con la presente si inviano le Osservazioni contro il Progetto di un impianto eolico codice

procedura ID\_VIP/ID\_MATTIM: 12691 denominato "PITIGLIANO" ubicato nei comuni di Pitigliano (GR)

**ID: Codice procedura (ID\_VIP/ID\_MATTM): 12691**

**“Progetto di un impianto eolico denominato “Pitigliano” ubicato nei comuni di Pitigliano (GR) e Sorano (GR) costituito da 20 (venti) aerogeneratori di potenza nominale 7,0 MW per un totale di 140,0 MW con relative opere connesse ed infrastrutture indispensabili”**

**Immagine 3. Cumulo di una parte di impianti eolici, fotovoltaici e geotermici industriali in progettazione ed esistenti intorno all’eolico industriale “Pitigliano”.**

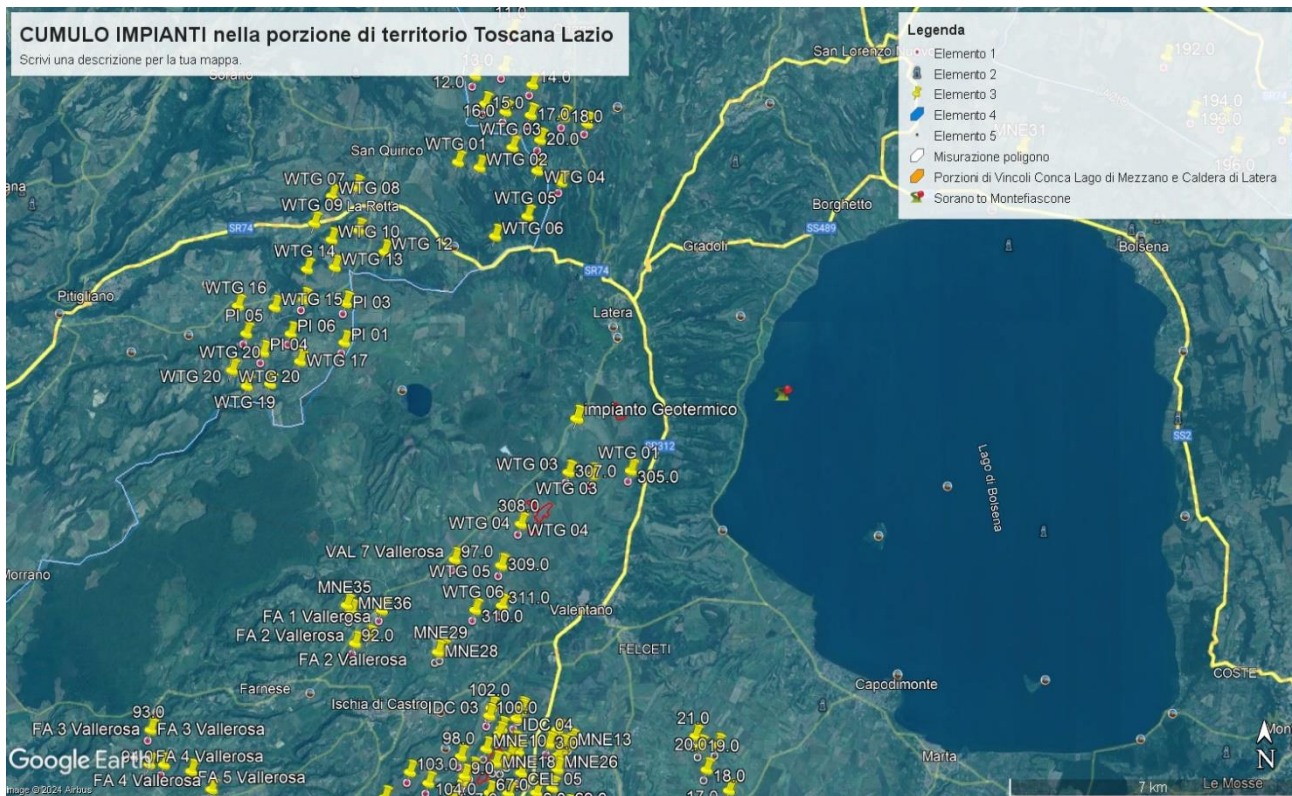
Tornando alle Linee guida nazionali, l’allegato IV dedica il paragrafo 3 agli impatti visivi e quelli sui Beni Culturali, Paesaggistici, Naturalistici e Culturali, dove viene detto che la valutazione dell’impatto visivo dovrà essere effettuata tenendo conto “**degli elementi caratterizzanti e qualificanti il paesaggio, effettuata alle diverse scale di studio (vasta, intermedia e di dettaglio...**”. Le analisi debbono non solo definire l’area di visibilità dell’impianto eolico industriale, **ma anche il modo in cui l’impianto viene percepito all’interno del bacino visivo**. Le analisi visive debbono inoltre tener in opportuna considerazione **gli effetti cumulativi derivanti dalla compresenza di più impianti**”. Nella Relazione Paesaggistica e nello Studio di Impatto Ambientale prodotte dalla proponente come già evidenziato è stato ignorato il vincolo paesaggistico di notevole interesse pubblico ex articolo 136 del Codice dei

Beni Culturali “*Ambito paesaggistico, geologico e geomorfologico dell’orlo della caldera di Latera ...*” Non vengono nemmeno citati gli impianti eolici in progetto al MASE, il “Rempillo” (6 aerogeneratori) e un altro in verifica amministrativa di 14 aerogeneratori e 72, 6 MW. Ad oggi nei territori di Pitigliano, Sorano e in quello limitrofo potenzialmente potrebbero essere insediati 40 aerogeneratori alti 200 metri e larghi 170. Ma la proponente non cita neanche altri impianti che creerebbero il cumulo e quindi maggiore impatto. Infatti, sul territorio della “Città del Tufo” (Sorano e Pitigliano) impatterebbero anche l’impianto eolico “Montarzo” di Onano con 13 aerogeneratori con le dimensioni ricordate, l’altro eolico industriale nel territorio di Valentano con sette aerogeneratori (stesse dimensioni), gli impianti di Farnese con un minieolico di 3 Torri alte 60 metri già installate in località Poggio del Crognolo e l’impianto eolico industriale “Vallerosa” (7 aerogeneratori alti 200 metri e larghi 158 metri) in procedura VIA presso la Regione Lazio. Inoltre, altri impianti del minieolico già presenti a Valentano, Cellere e Piansano e due progetti eolici industriali con le stesse dimensioni (200 m x 170 m) nel Comune di Ischia di Castro. La valutazione del cumulo non prende neanche in considerazione gli impianti industriali di fotovoltaico e agrivoltaico in progetto a Farnese, Valentano, Ischia di Castro, Cellere. L’impianto geotermico in procedura Via al MASE, progettato nella Caldera di Latera. Quindi è stata effettuata una valutazione del potenziale impatto cumulativo non veritiera a dispetto di quanto affermato dalla proponente che sostiene di aver preso in considerazione uno spazio di 10 km intorno al suo impianto per gli impatti che si creerebbero.

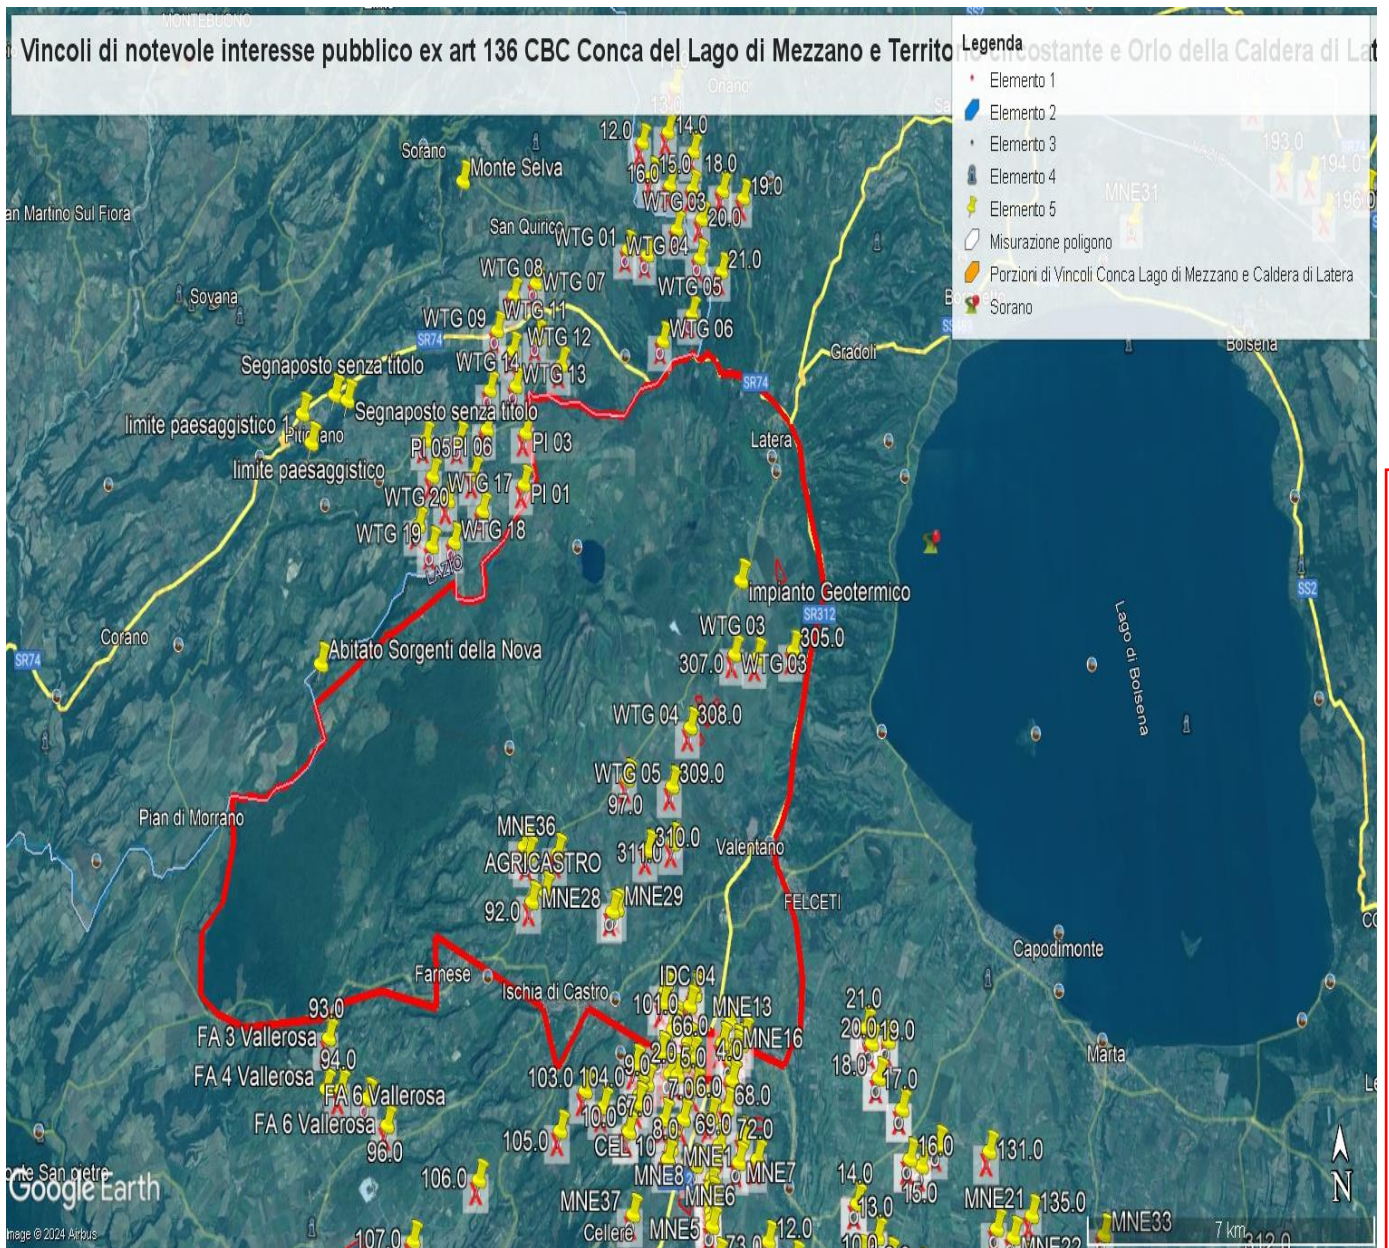
e schiantandosi cadrebbe direttamente sulla strada regionale e un'altra la WGT 09 a 235 metri dalla stessa facilmente raggiungibile dai pezzi creati in un eventuale schianto e anche la WGT 08 a 310 metri sempre in zona di relativo pericolo. Le pale WGT 10, 12 e 13 si trovano invece a 60 – 70 metri da una strada sterrata che collega abitazioni e strutture agricole mentre la WGT 14 a poco più di 200 metri. La pala WTG 16 si trova a 320 metri dalla Strada Provinciale Pantano ed a soli 100 da una strada sterrata che collega abitazioni e strutture agricole. La WTG 20 si trova a soli 160 metri da una strada sterrata che collega due Agriturismi. Anche queste costituisce un pericolo per l'incolumità delle persone e degli animali in caso di schianto o di rottura di parti dell'aerogeneratore. E' noto che possono verificarsi rotture della lama in rotazione o di pezzi della stessa e a volte anche crolli dell'intero aerogeneratore o spezzamento (meglio *rottura*) della torre a causa di incendi o eventi atmosferici estremi sempre più frequenti anche nei nostri territori. Uno dei principali eventi che comporta la rottura della lama è rappresentato dalla fulminazione atmosferica anche se le lame sono idoneamente protette contro questi fenomeni mediante ricettori metallici disposti alle estremità delle lame ed idoneamente collegati a terra. Nel caso di rottura accidentale di un elemento rotante a seguito di distacco, attraverso le leggi della balistica classica è possibile determinare le probabili traiettorie dell'elemento. Infatti, nota la velocità di rotazione e le caratteristiche geometriche, si può procedere all'applicazione delle leggi della fisica per giungere ad una stima esatta delle traiettorie. Purtroppo, la stima è chiaramente semplificata vista la complessità del problema e le molte variabili che entrano nel calcolo, soprattutto per ciò che riguarda le azioni aerodinamiche di portanza, resistenza e momento aerodinamico di difficile definizione soprattutto in caso di frammenti irregolari e di geometrie incognite. In letteratura esistono degli studi condotti relativamente a questa specifica tematica. Uno dei riferimenti è rappresentato dallo studio condotto dalla società Vestas Wind System: "Vestas V80 – Blade Trow calculation under normal operationing

conditions (2001)”. Detto studio riporta la stima della traiettoria di una pala eolica in condizioni di normale funzionamento sia per la pala intera che per eventuali frammenti. Lo studio ipotizza che, in assenza di forze aerodinamiche, la massima gittata si ottiene quando la pala si distacca dal rotore con un angolo di 135° azimut, considerando quale unica forza inerziale quella di gravità con approccio quindi conservativo e a vantaggio di sicurezza. Viene quindi calcolato il tempo di volo considerando la velocità verticale iniziale applicata al centro di gravità. Nota la durata di volo e conoscendo le componenti orizzontali e verticali della velocità è possibile definire la traiettoria dell'elemento distaccatosi. Le conclusioni dello studio analitico del fenomeno, **basato su grossolane approssimazioni anche dichiarate**, ha dimostrato che è opportuno evitare la presenza di ricettori sensibili al probabile distacco di organi rotanti nella circonferenza di raggio 85 m dall'asse dell'aerogeneratore. A pag 7 del Documento prodotto dalla proponente “ Relazione gittata” a pag 7 si afferma *“Nella definizione del Layout del Parco di Pitigliano-Sorano in un intorno di ampiezza pari a 212,04 m che rappresenta il valore di gittata reale stimato non ricade nessun punto sensibile”*. Questo valore della gittata massima oltre a non essere assolutamente condivisibile e non realistico in quanto addirittura di poco superiore all'altezza della pala non è neanche veritiero perché abbiamo visto che la S.R 174 maremmana sarebbe interessata dal crollo della pala WGT 07 e altre strade provinciali e secondarie sarebbero interessate dalla vicinanza di altri aerogeneratori sopra meglio individuati.

Infatti, il fenomeno della gittata massima è molto più complesso da stimare analiticamente, per questo si rimanda all'esperienza dei costruttori più esperti i quali indicano detto fenomeno come molto raro con una variabilità di ritrovamenti dei frammenti a distanze molto varie, in relazione ai numerosi fattori che possono condizionare l'evento, l'orografia, la velocità del vento, la direzione, le azioni aerodinamiche di portanza che potrebbero spingere a centinaia di metri frammenti di elementi rotanti, come purtroppo avvenuto già in

**IMMAGINE n. 3 Impianto eolico industriale “Pitigliano” e distanze aerogeneratori dai Vincolo “Orlo della Caldera di Latera.**

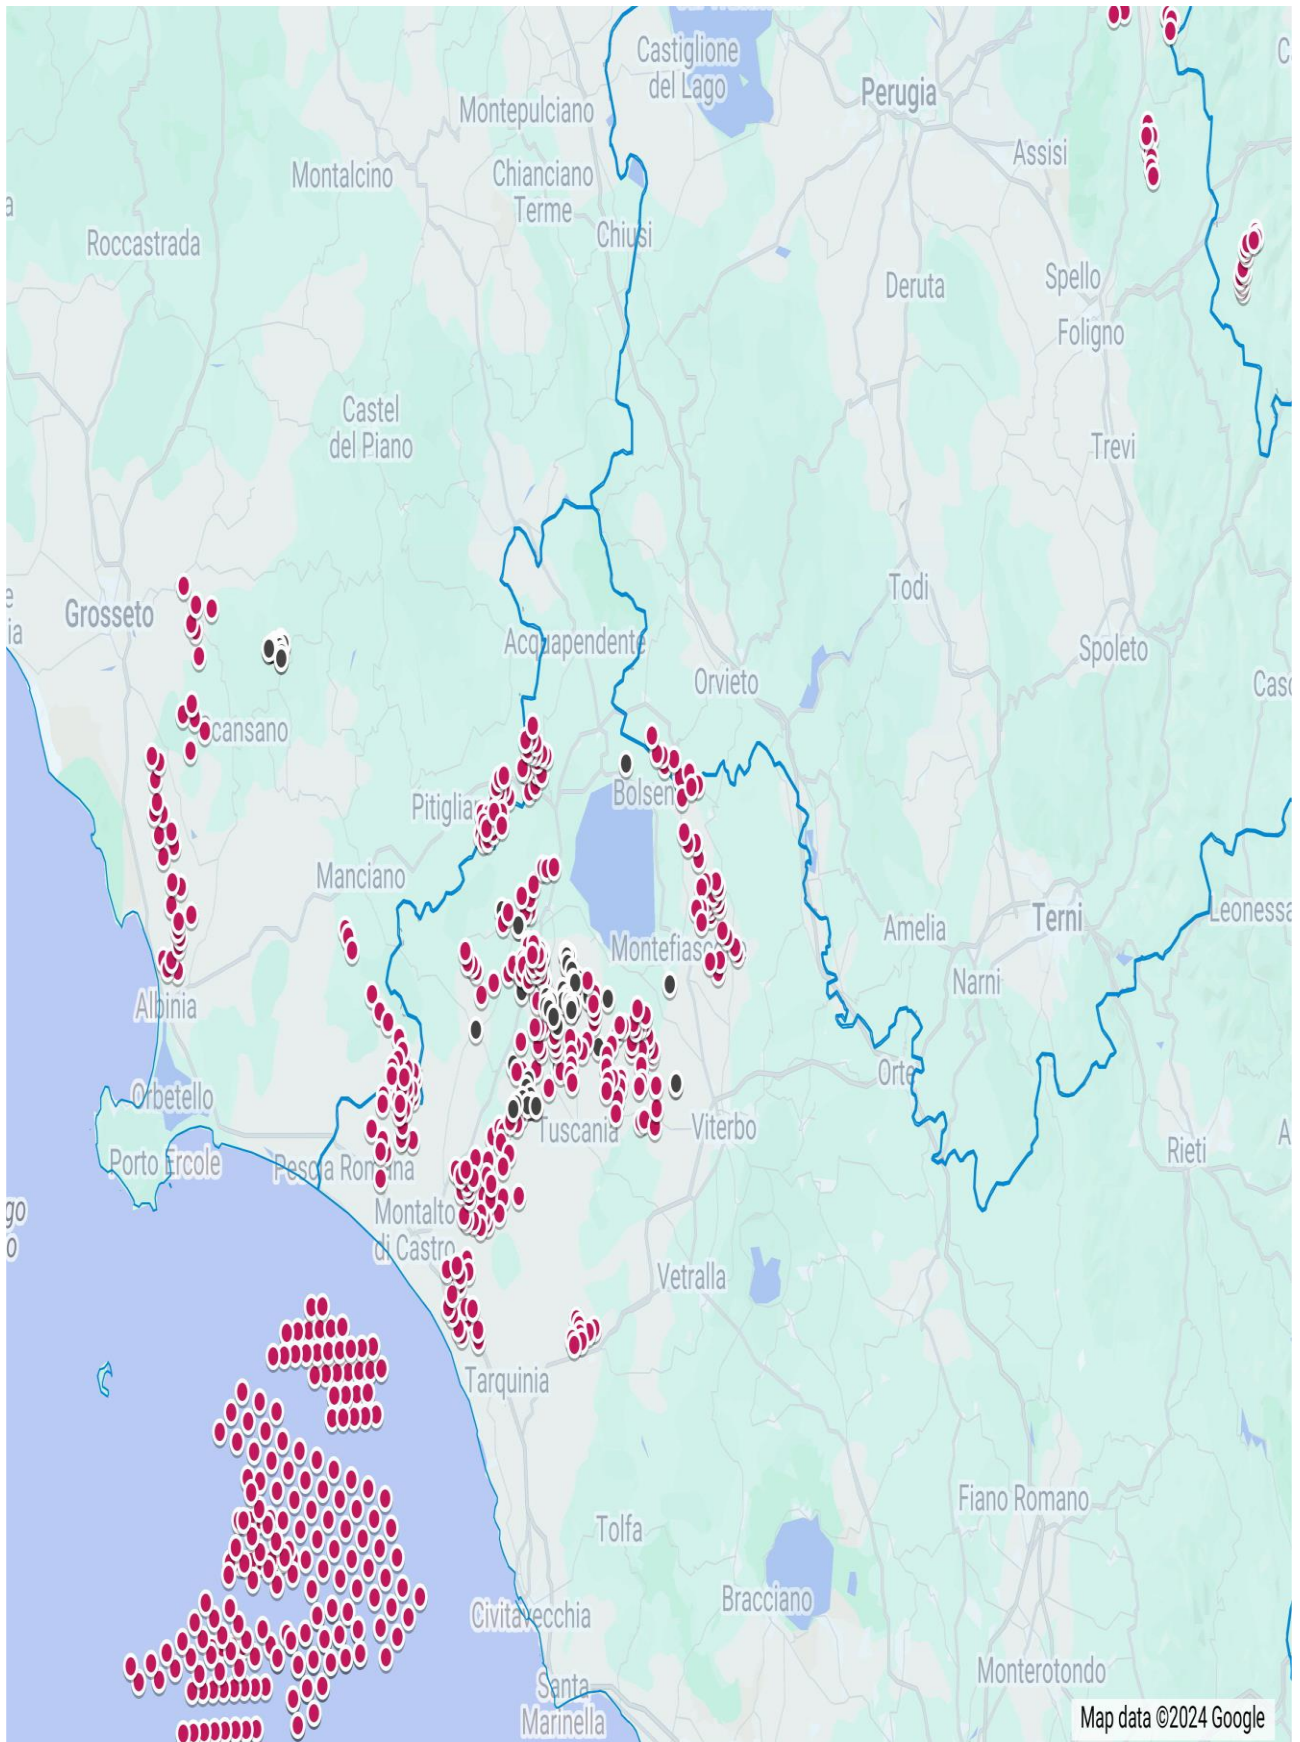
Come è illustrato nell'immagine si ribadisce che l'impianto industriale "Pitigliano" ricade completamente all'interno delle fasce di rispetto dei due vincoli di notevole

interesse pubblico e lambisce quelle di un terzo vincolo e quindi come affermato dal Consiglio di Stato nelle sentenze citate, l'impianto è insediato in area non idonea ai sensi dell'art. 20 comma 8 lettera c quater del D.Lgs. n. 199/2021 e ss.mm.ii al contrario di quanto sostiene la proponente.

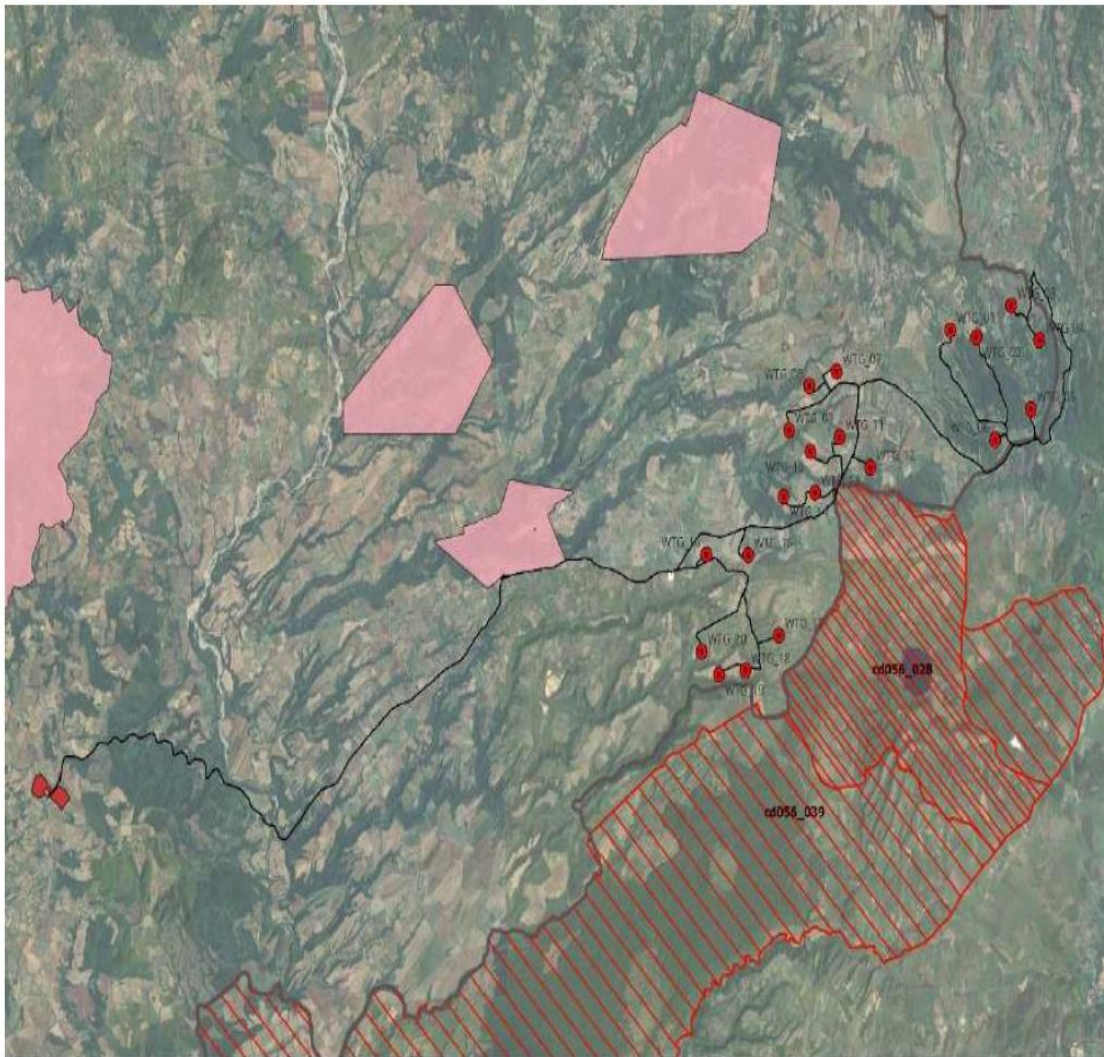
*Inoltre, come sostiene la Proponente parte dell'impianto si verrebbe a trovare a 3,5 km dal centro abitato di Sorano. Infatti, tre degli aerogeneratori WTG 08, 09, 10 sono addirittura all'interno delle fasce di rispetto dei 3 km del suo vincolo paesaggistico di notevole interesse pubblico ex art 136 del CBC. Si evidenzia che così si crea*

un'ulteriore incompatibilità con la tutela del Paesaggio.
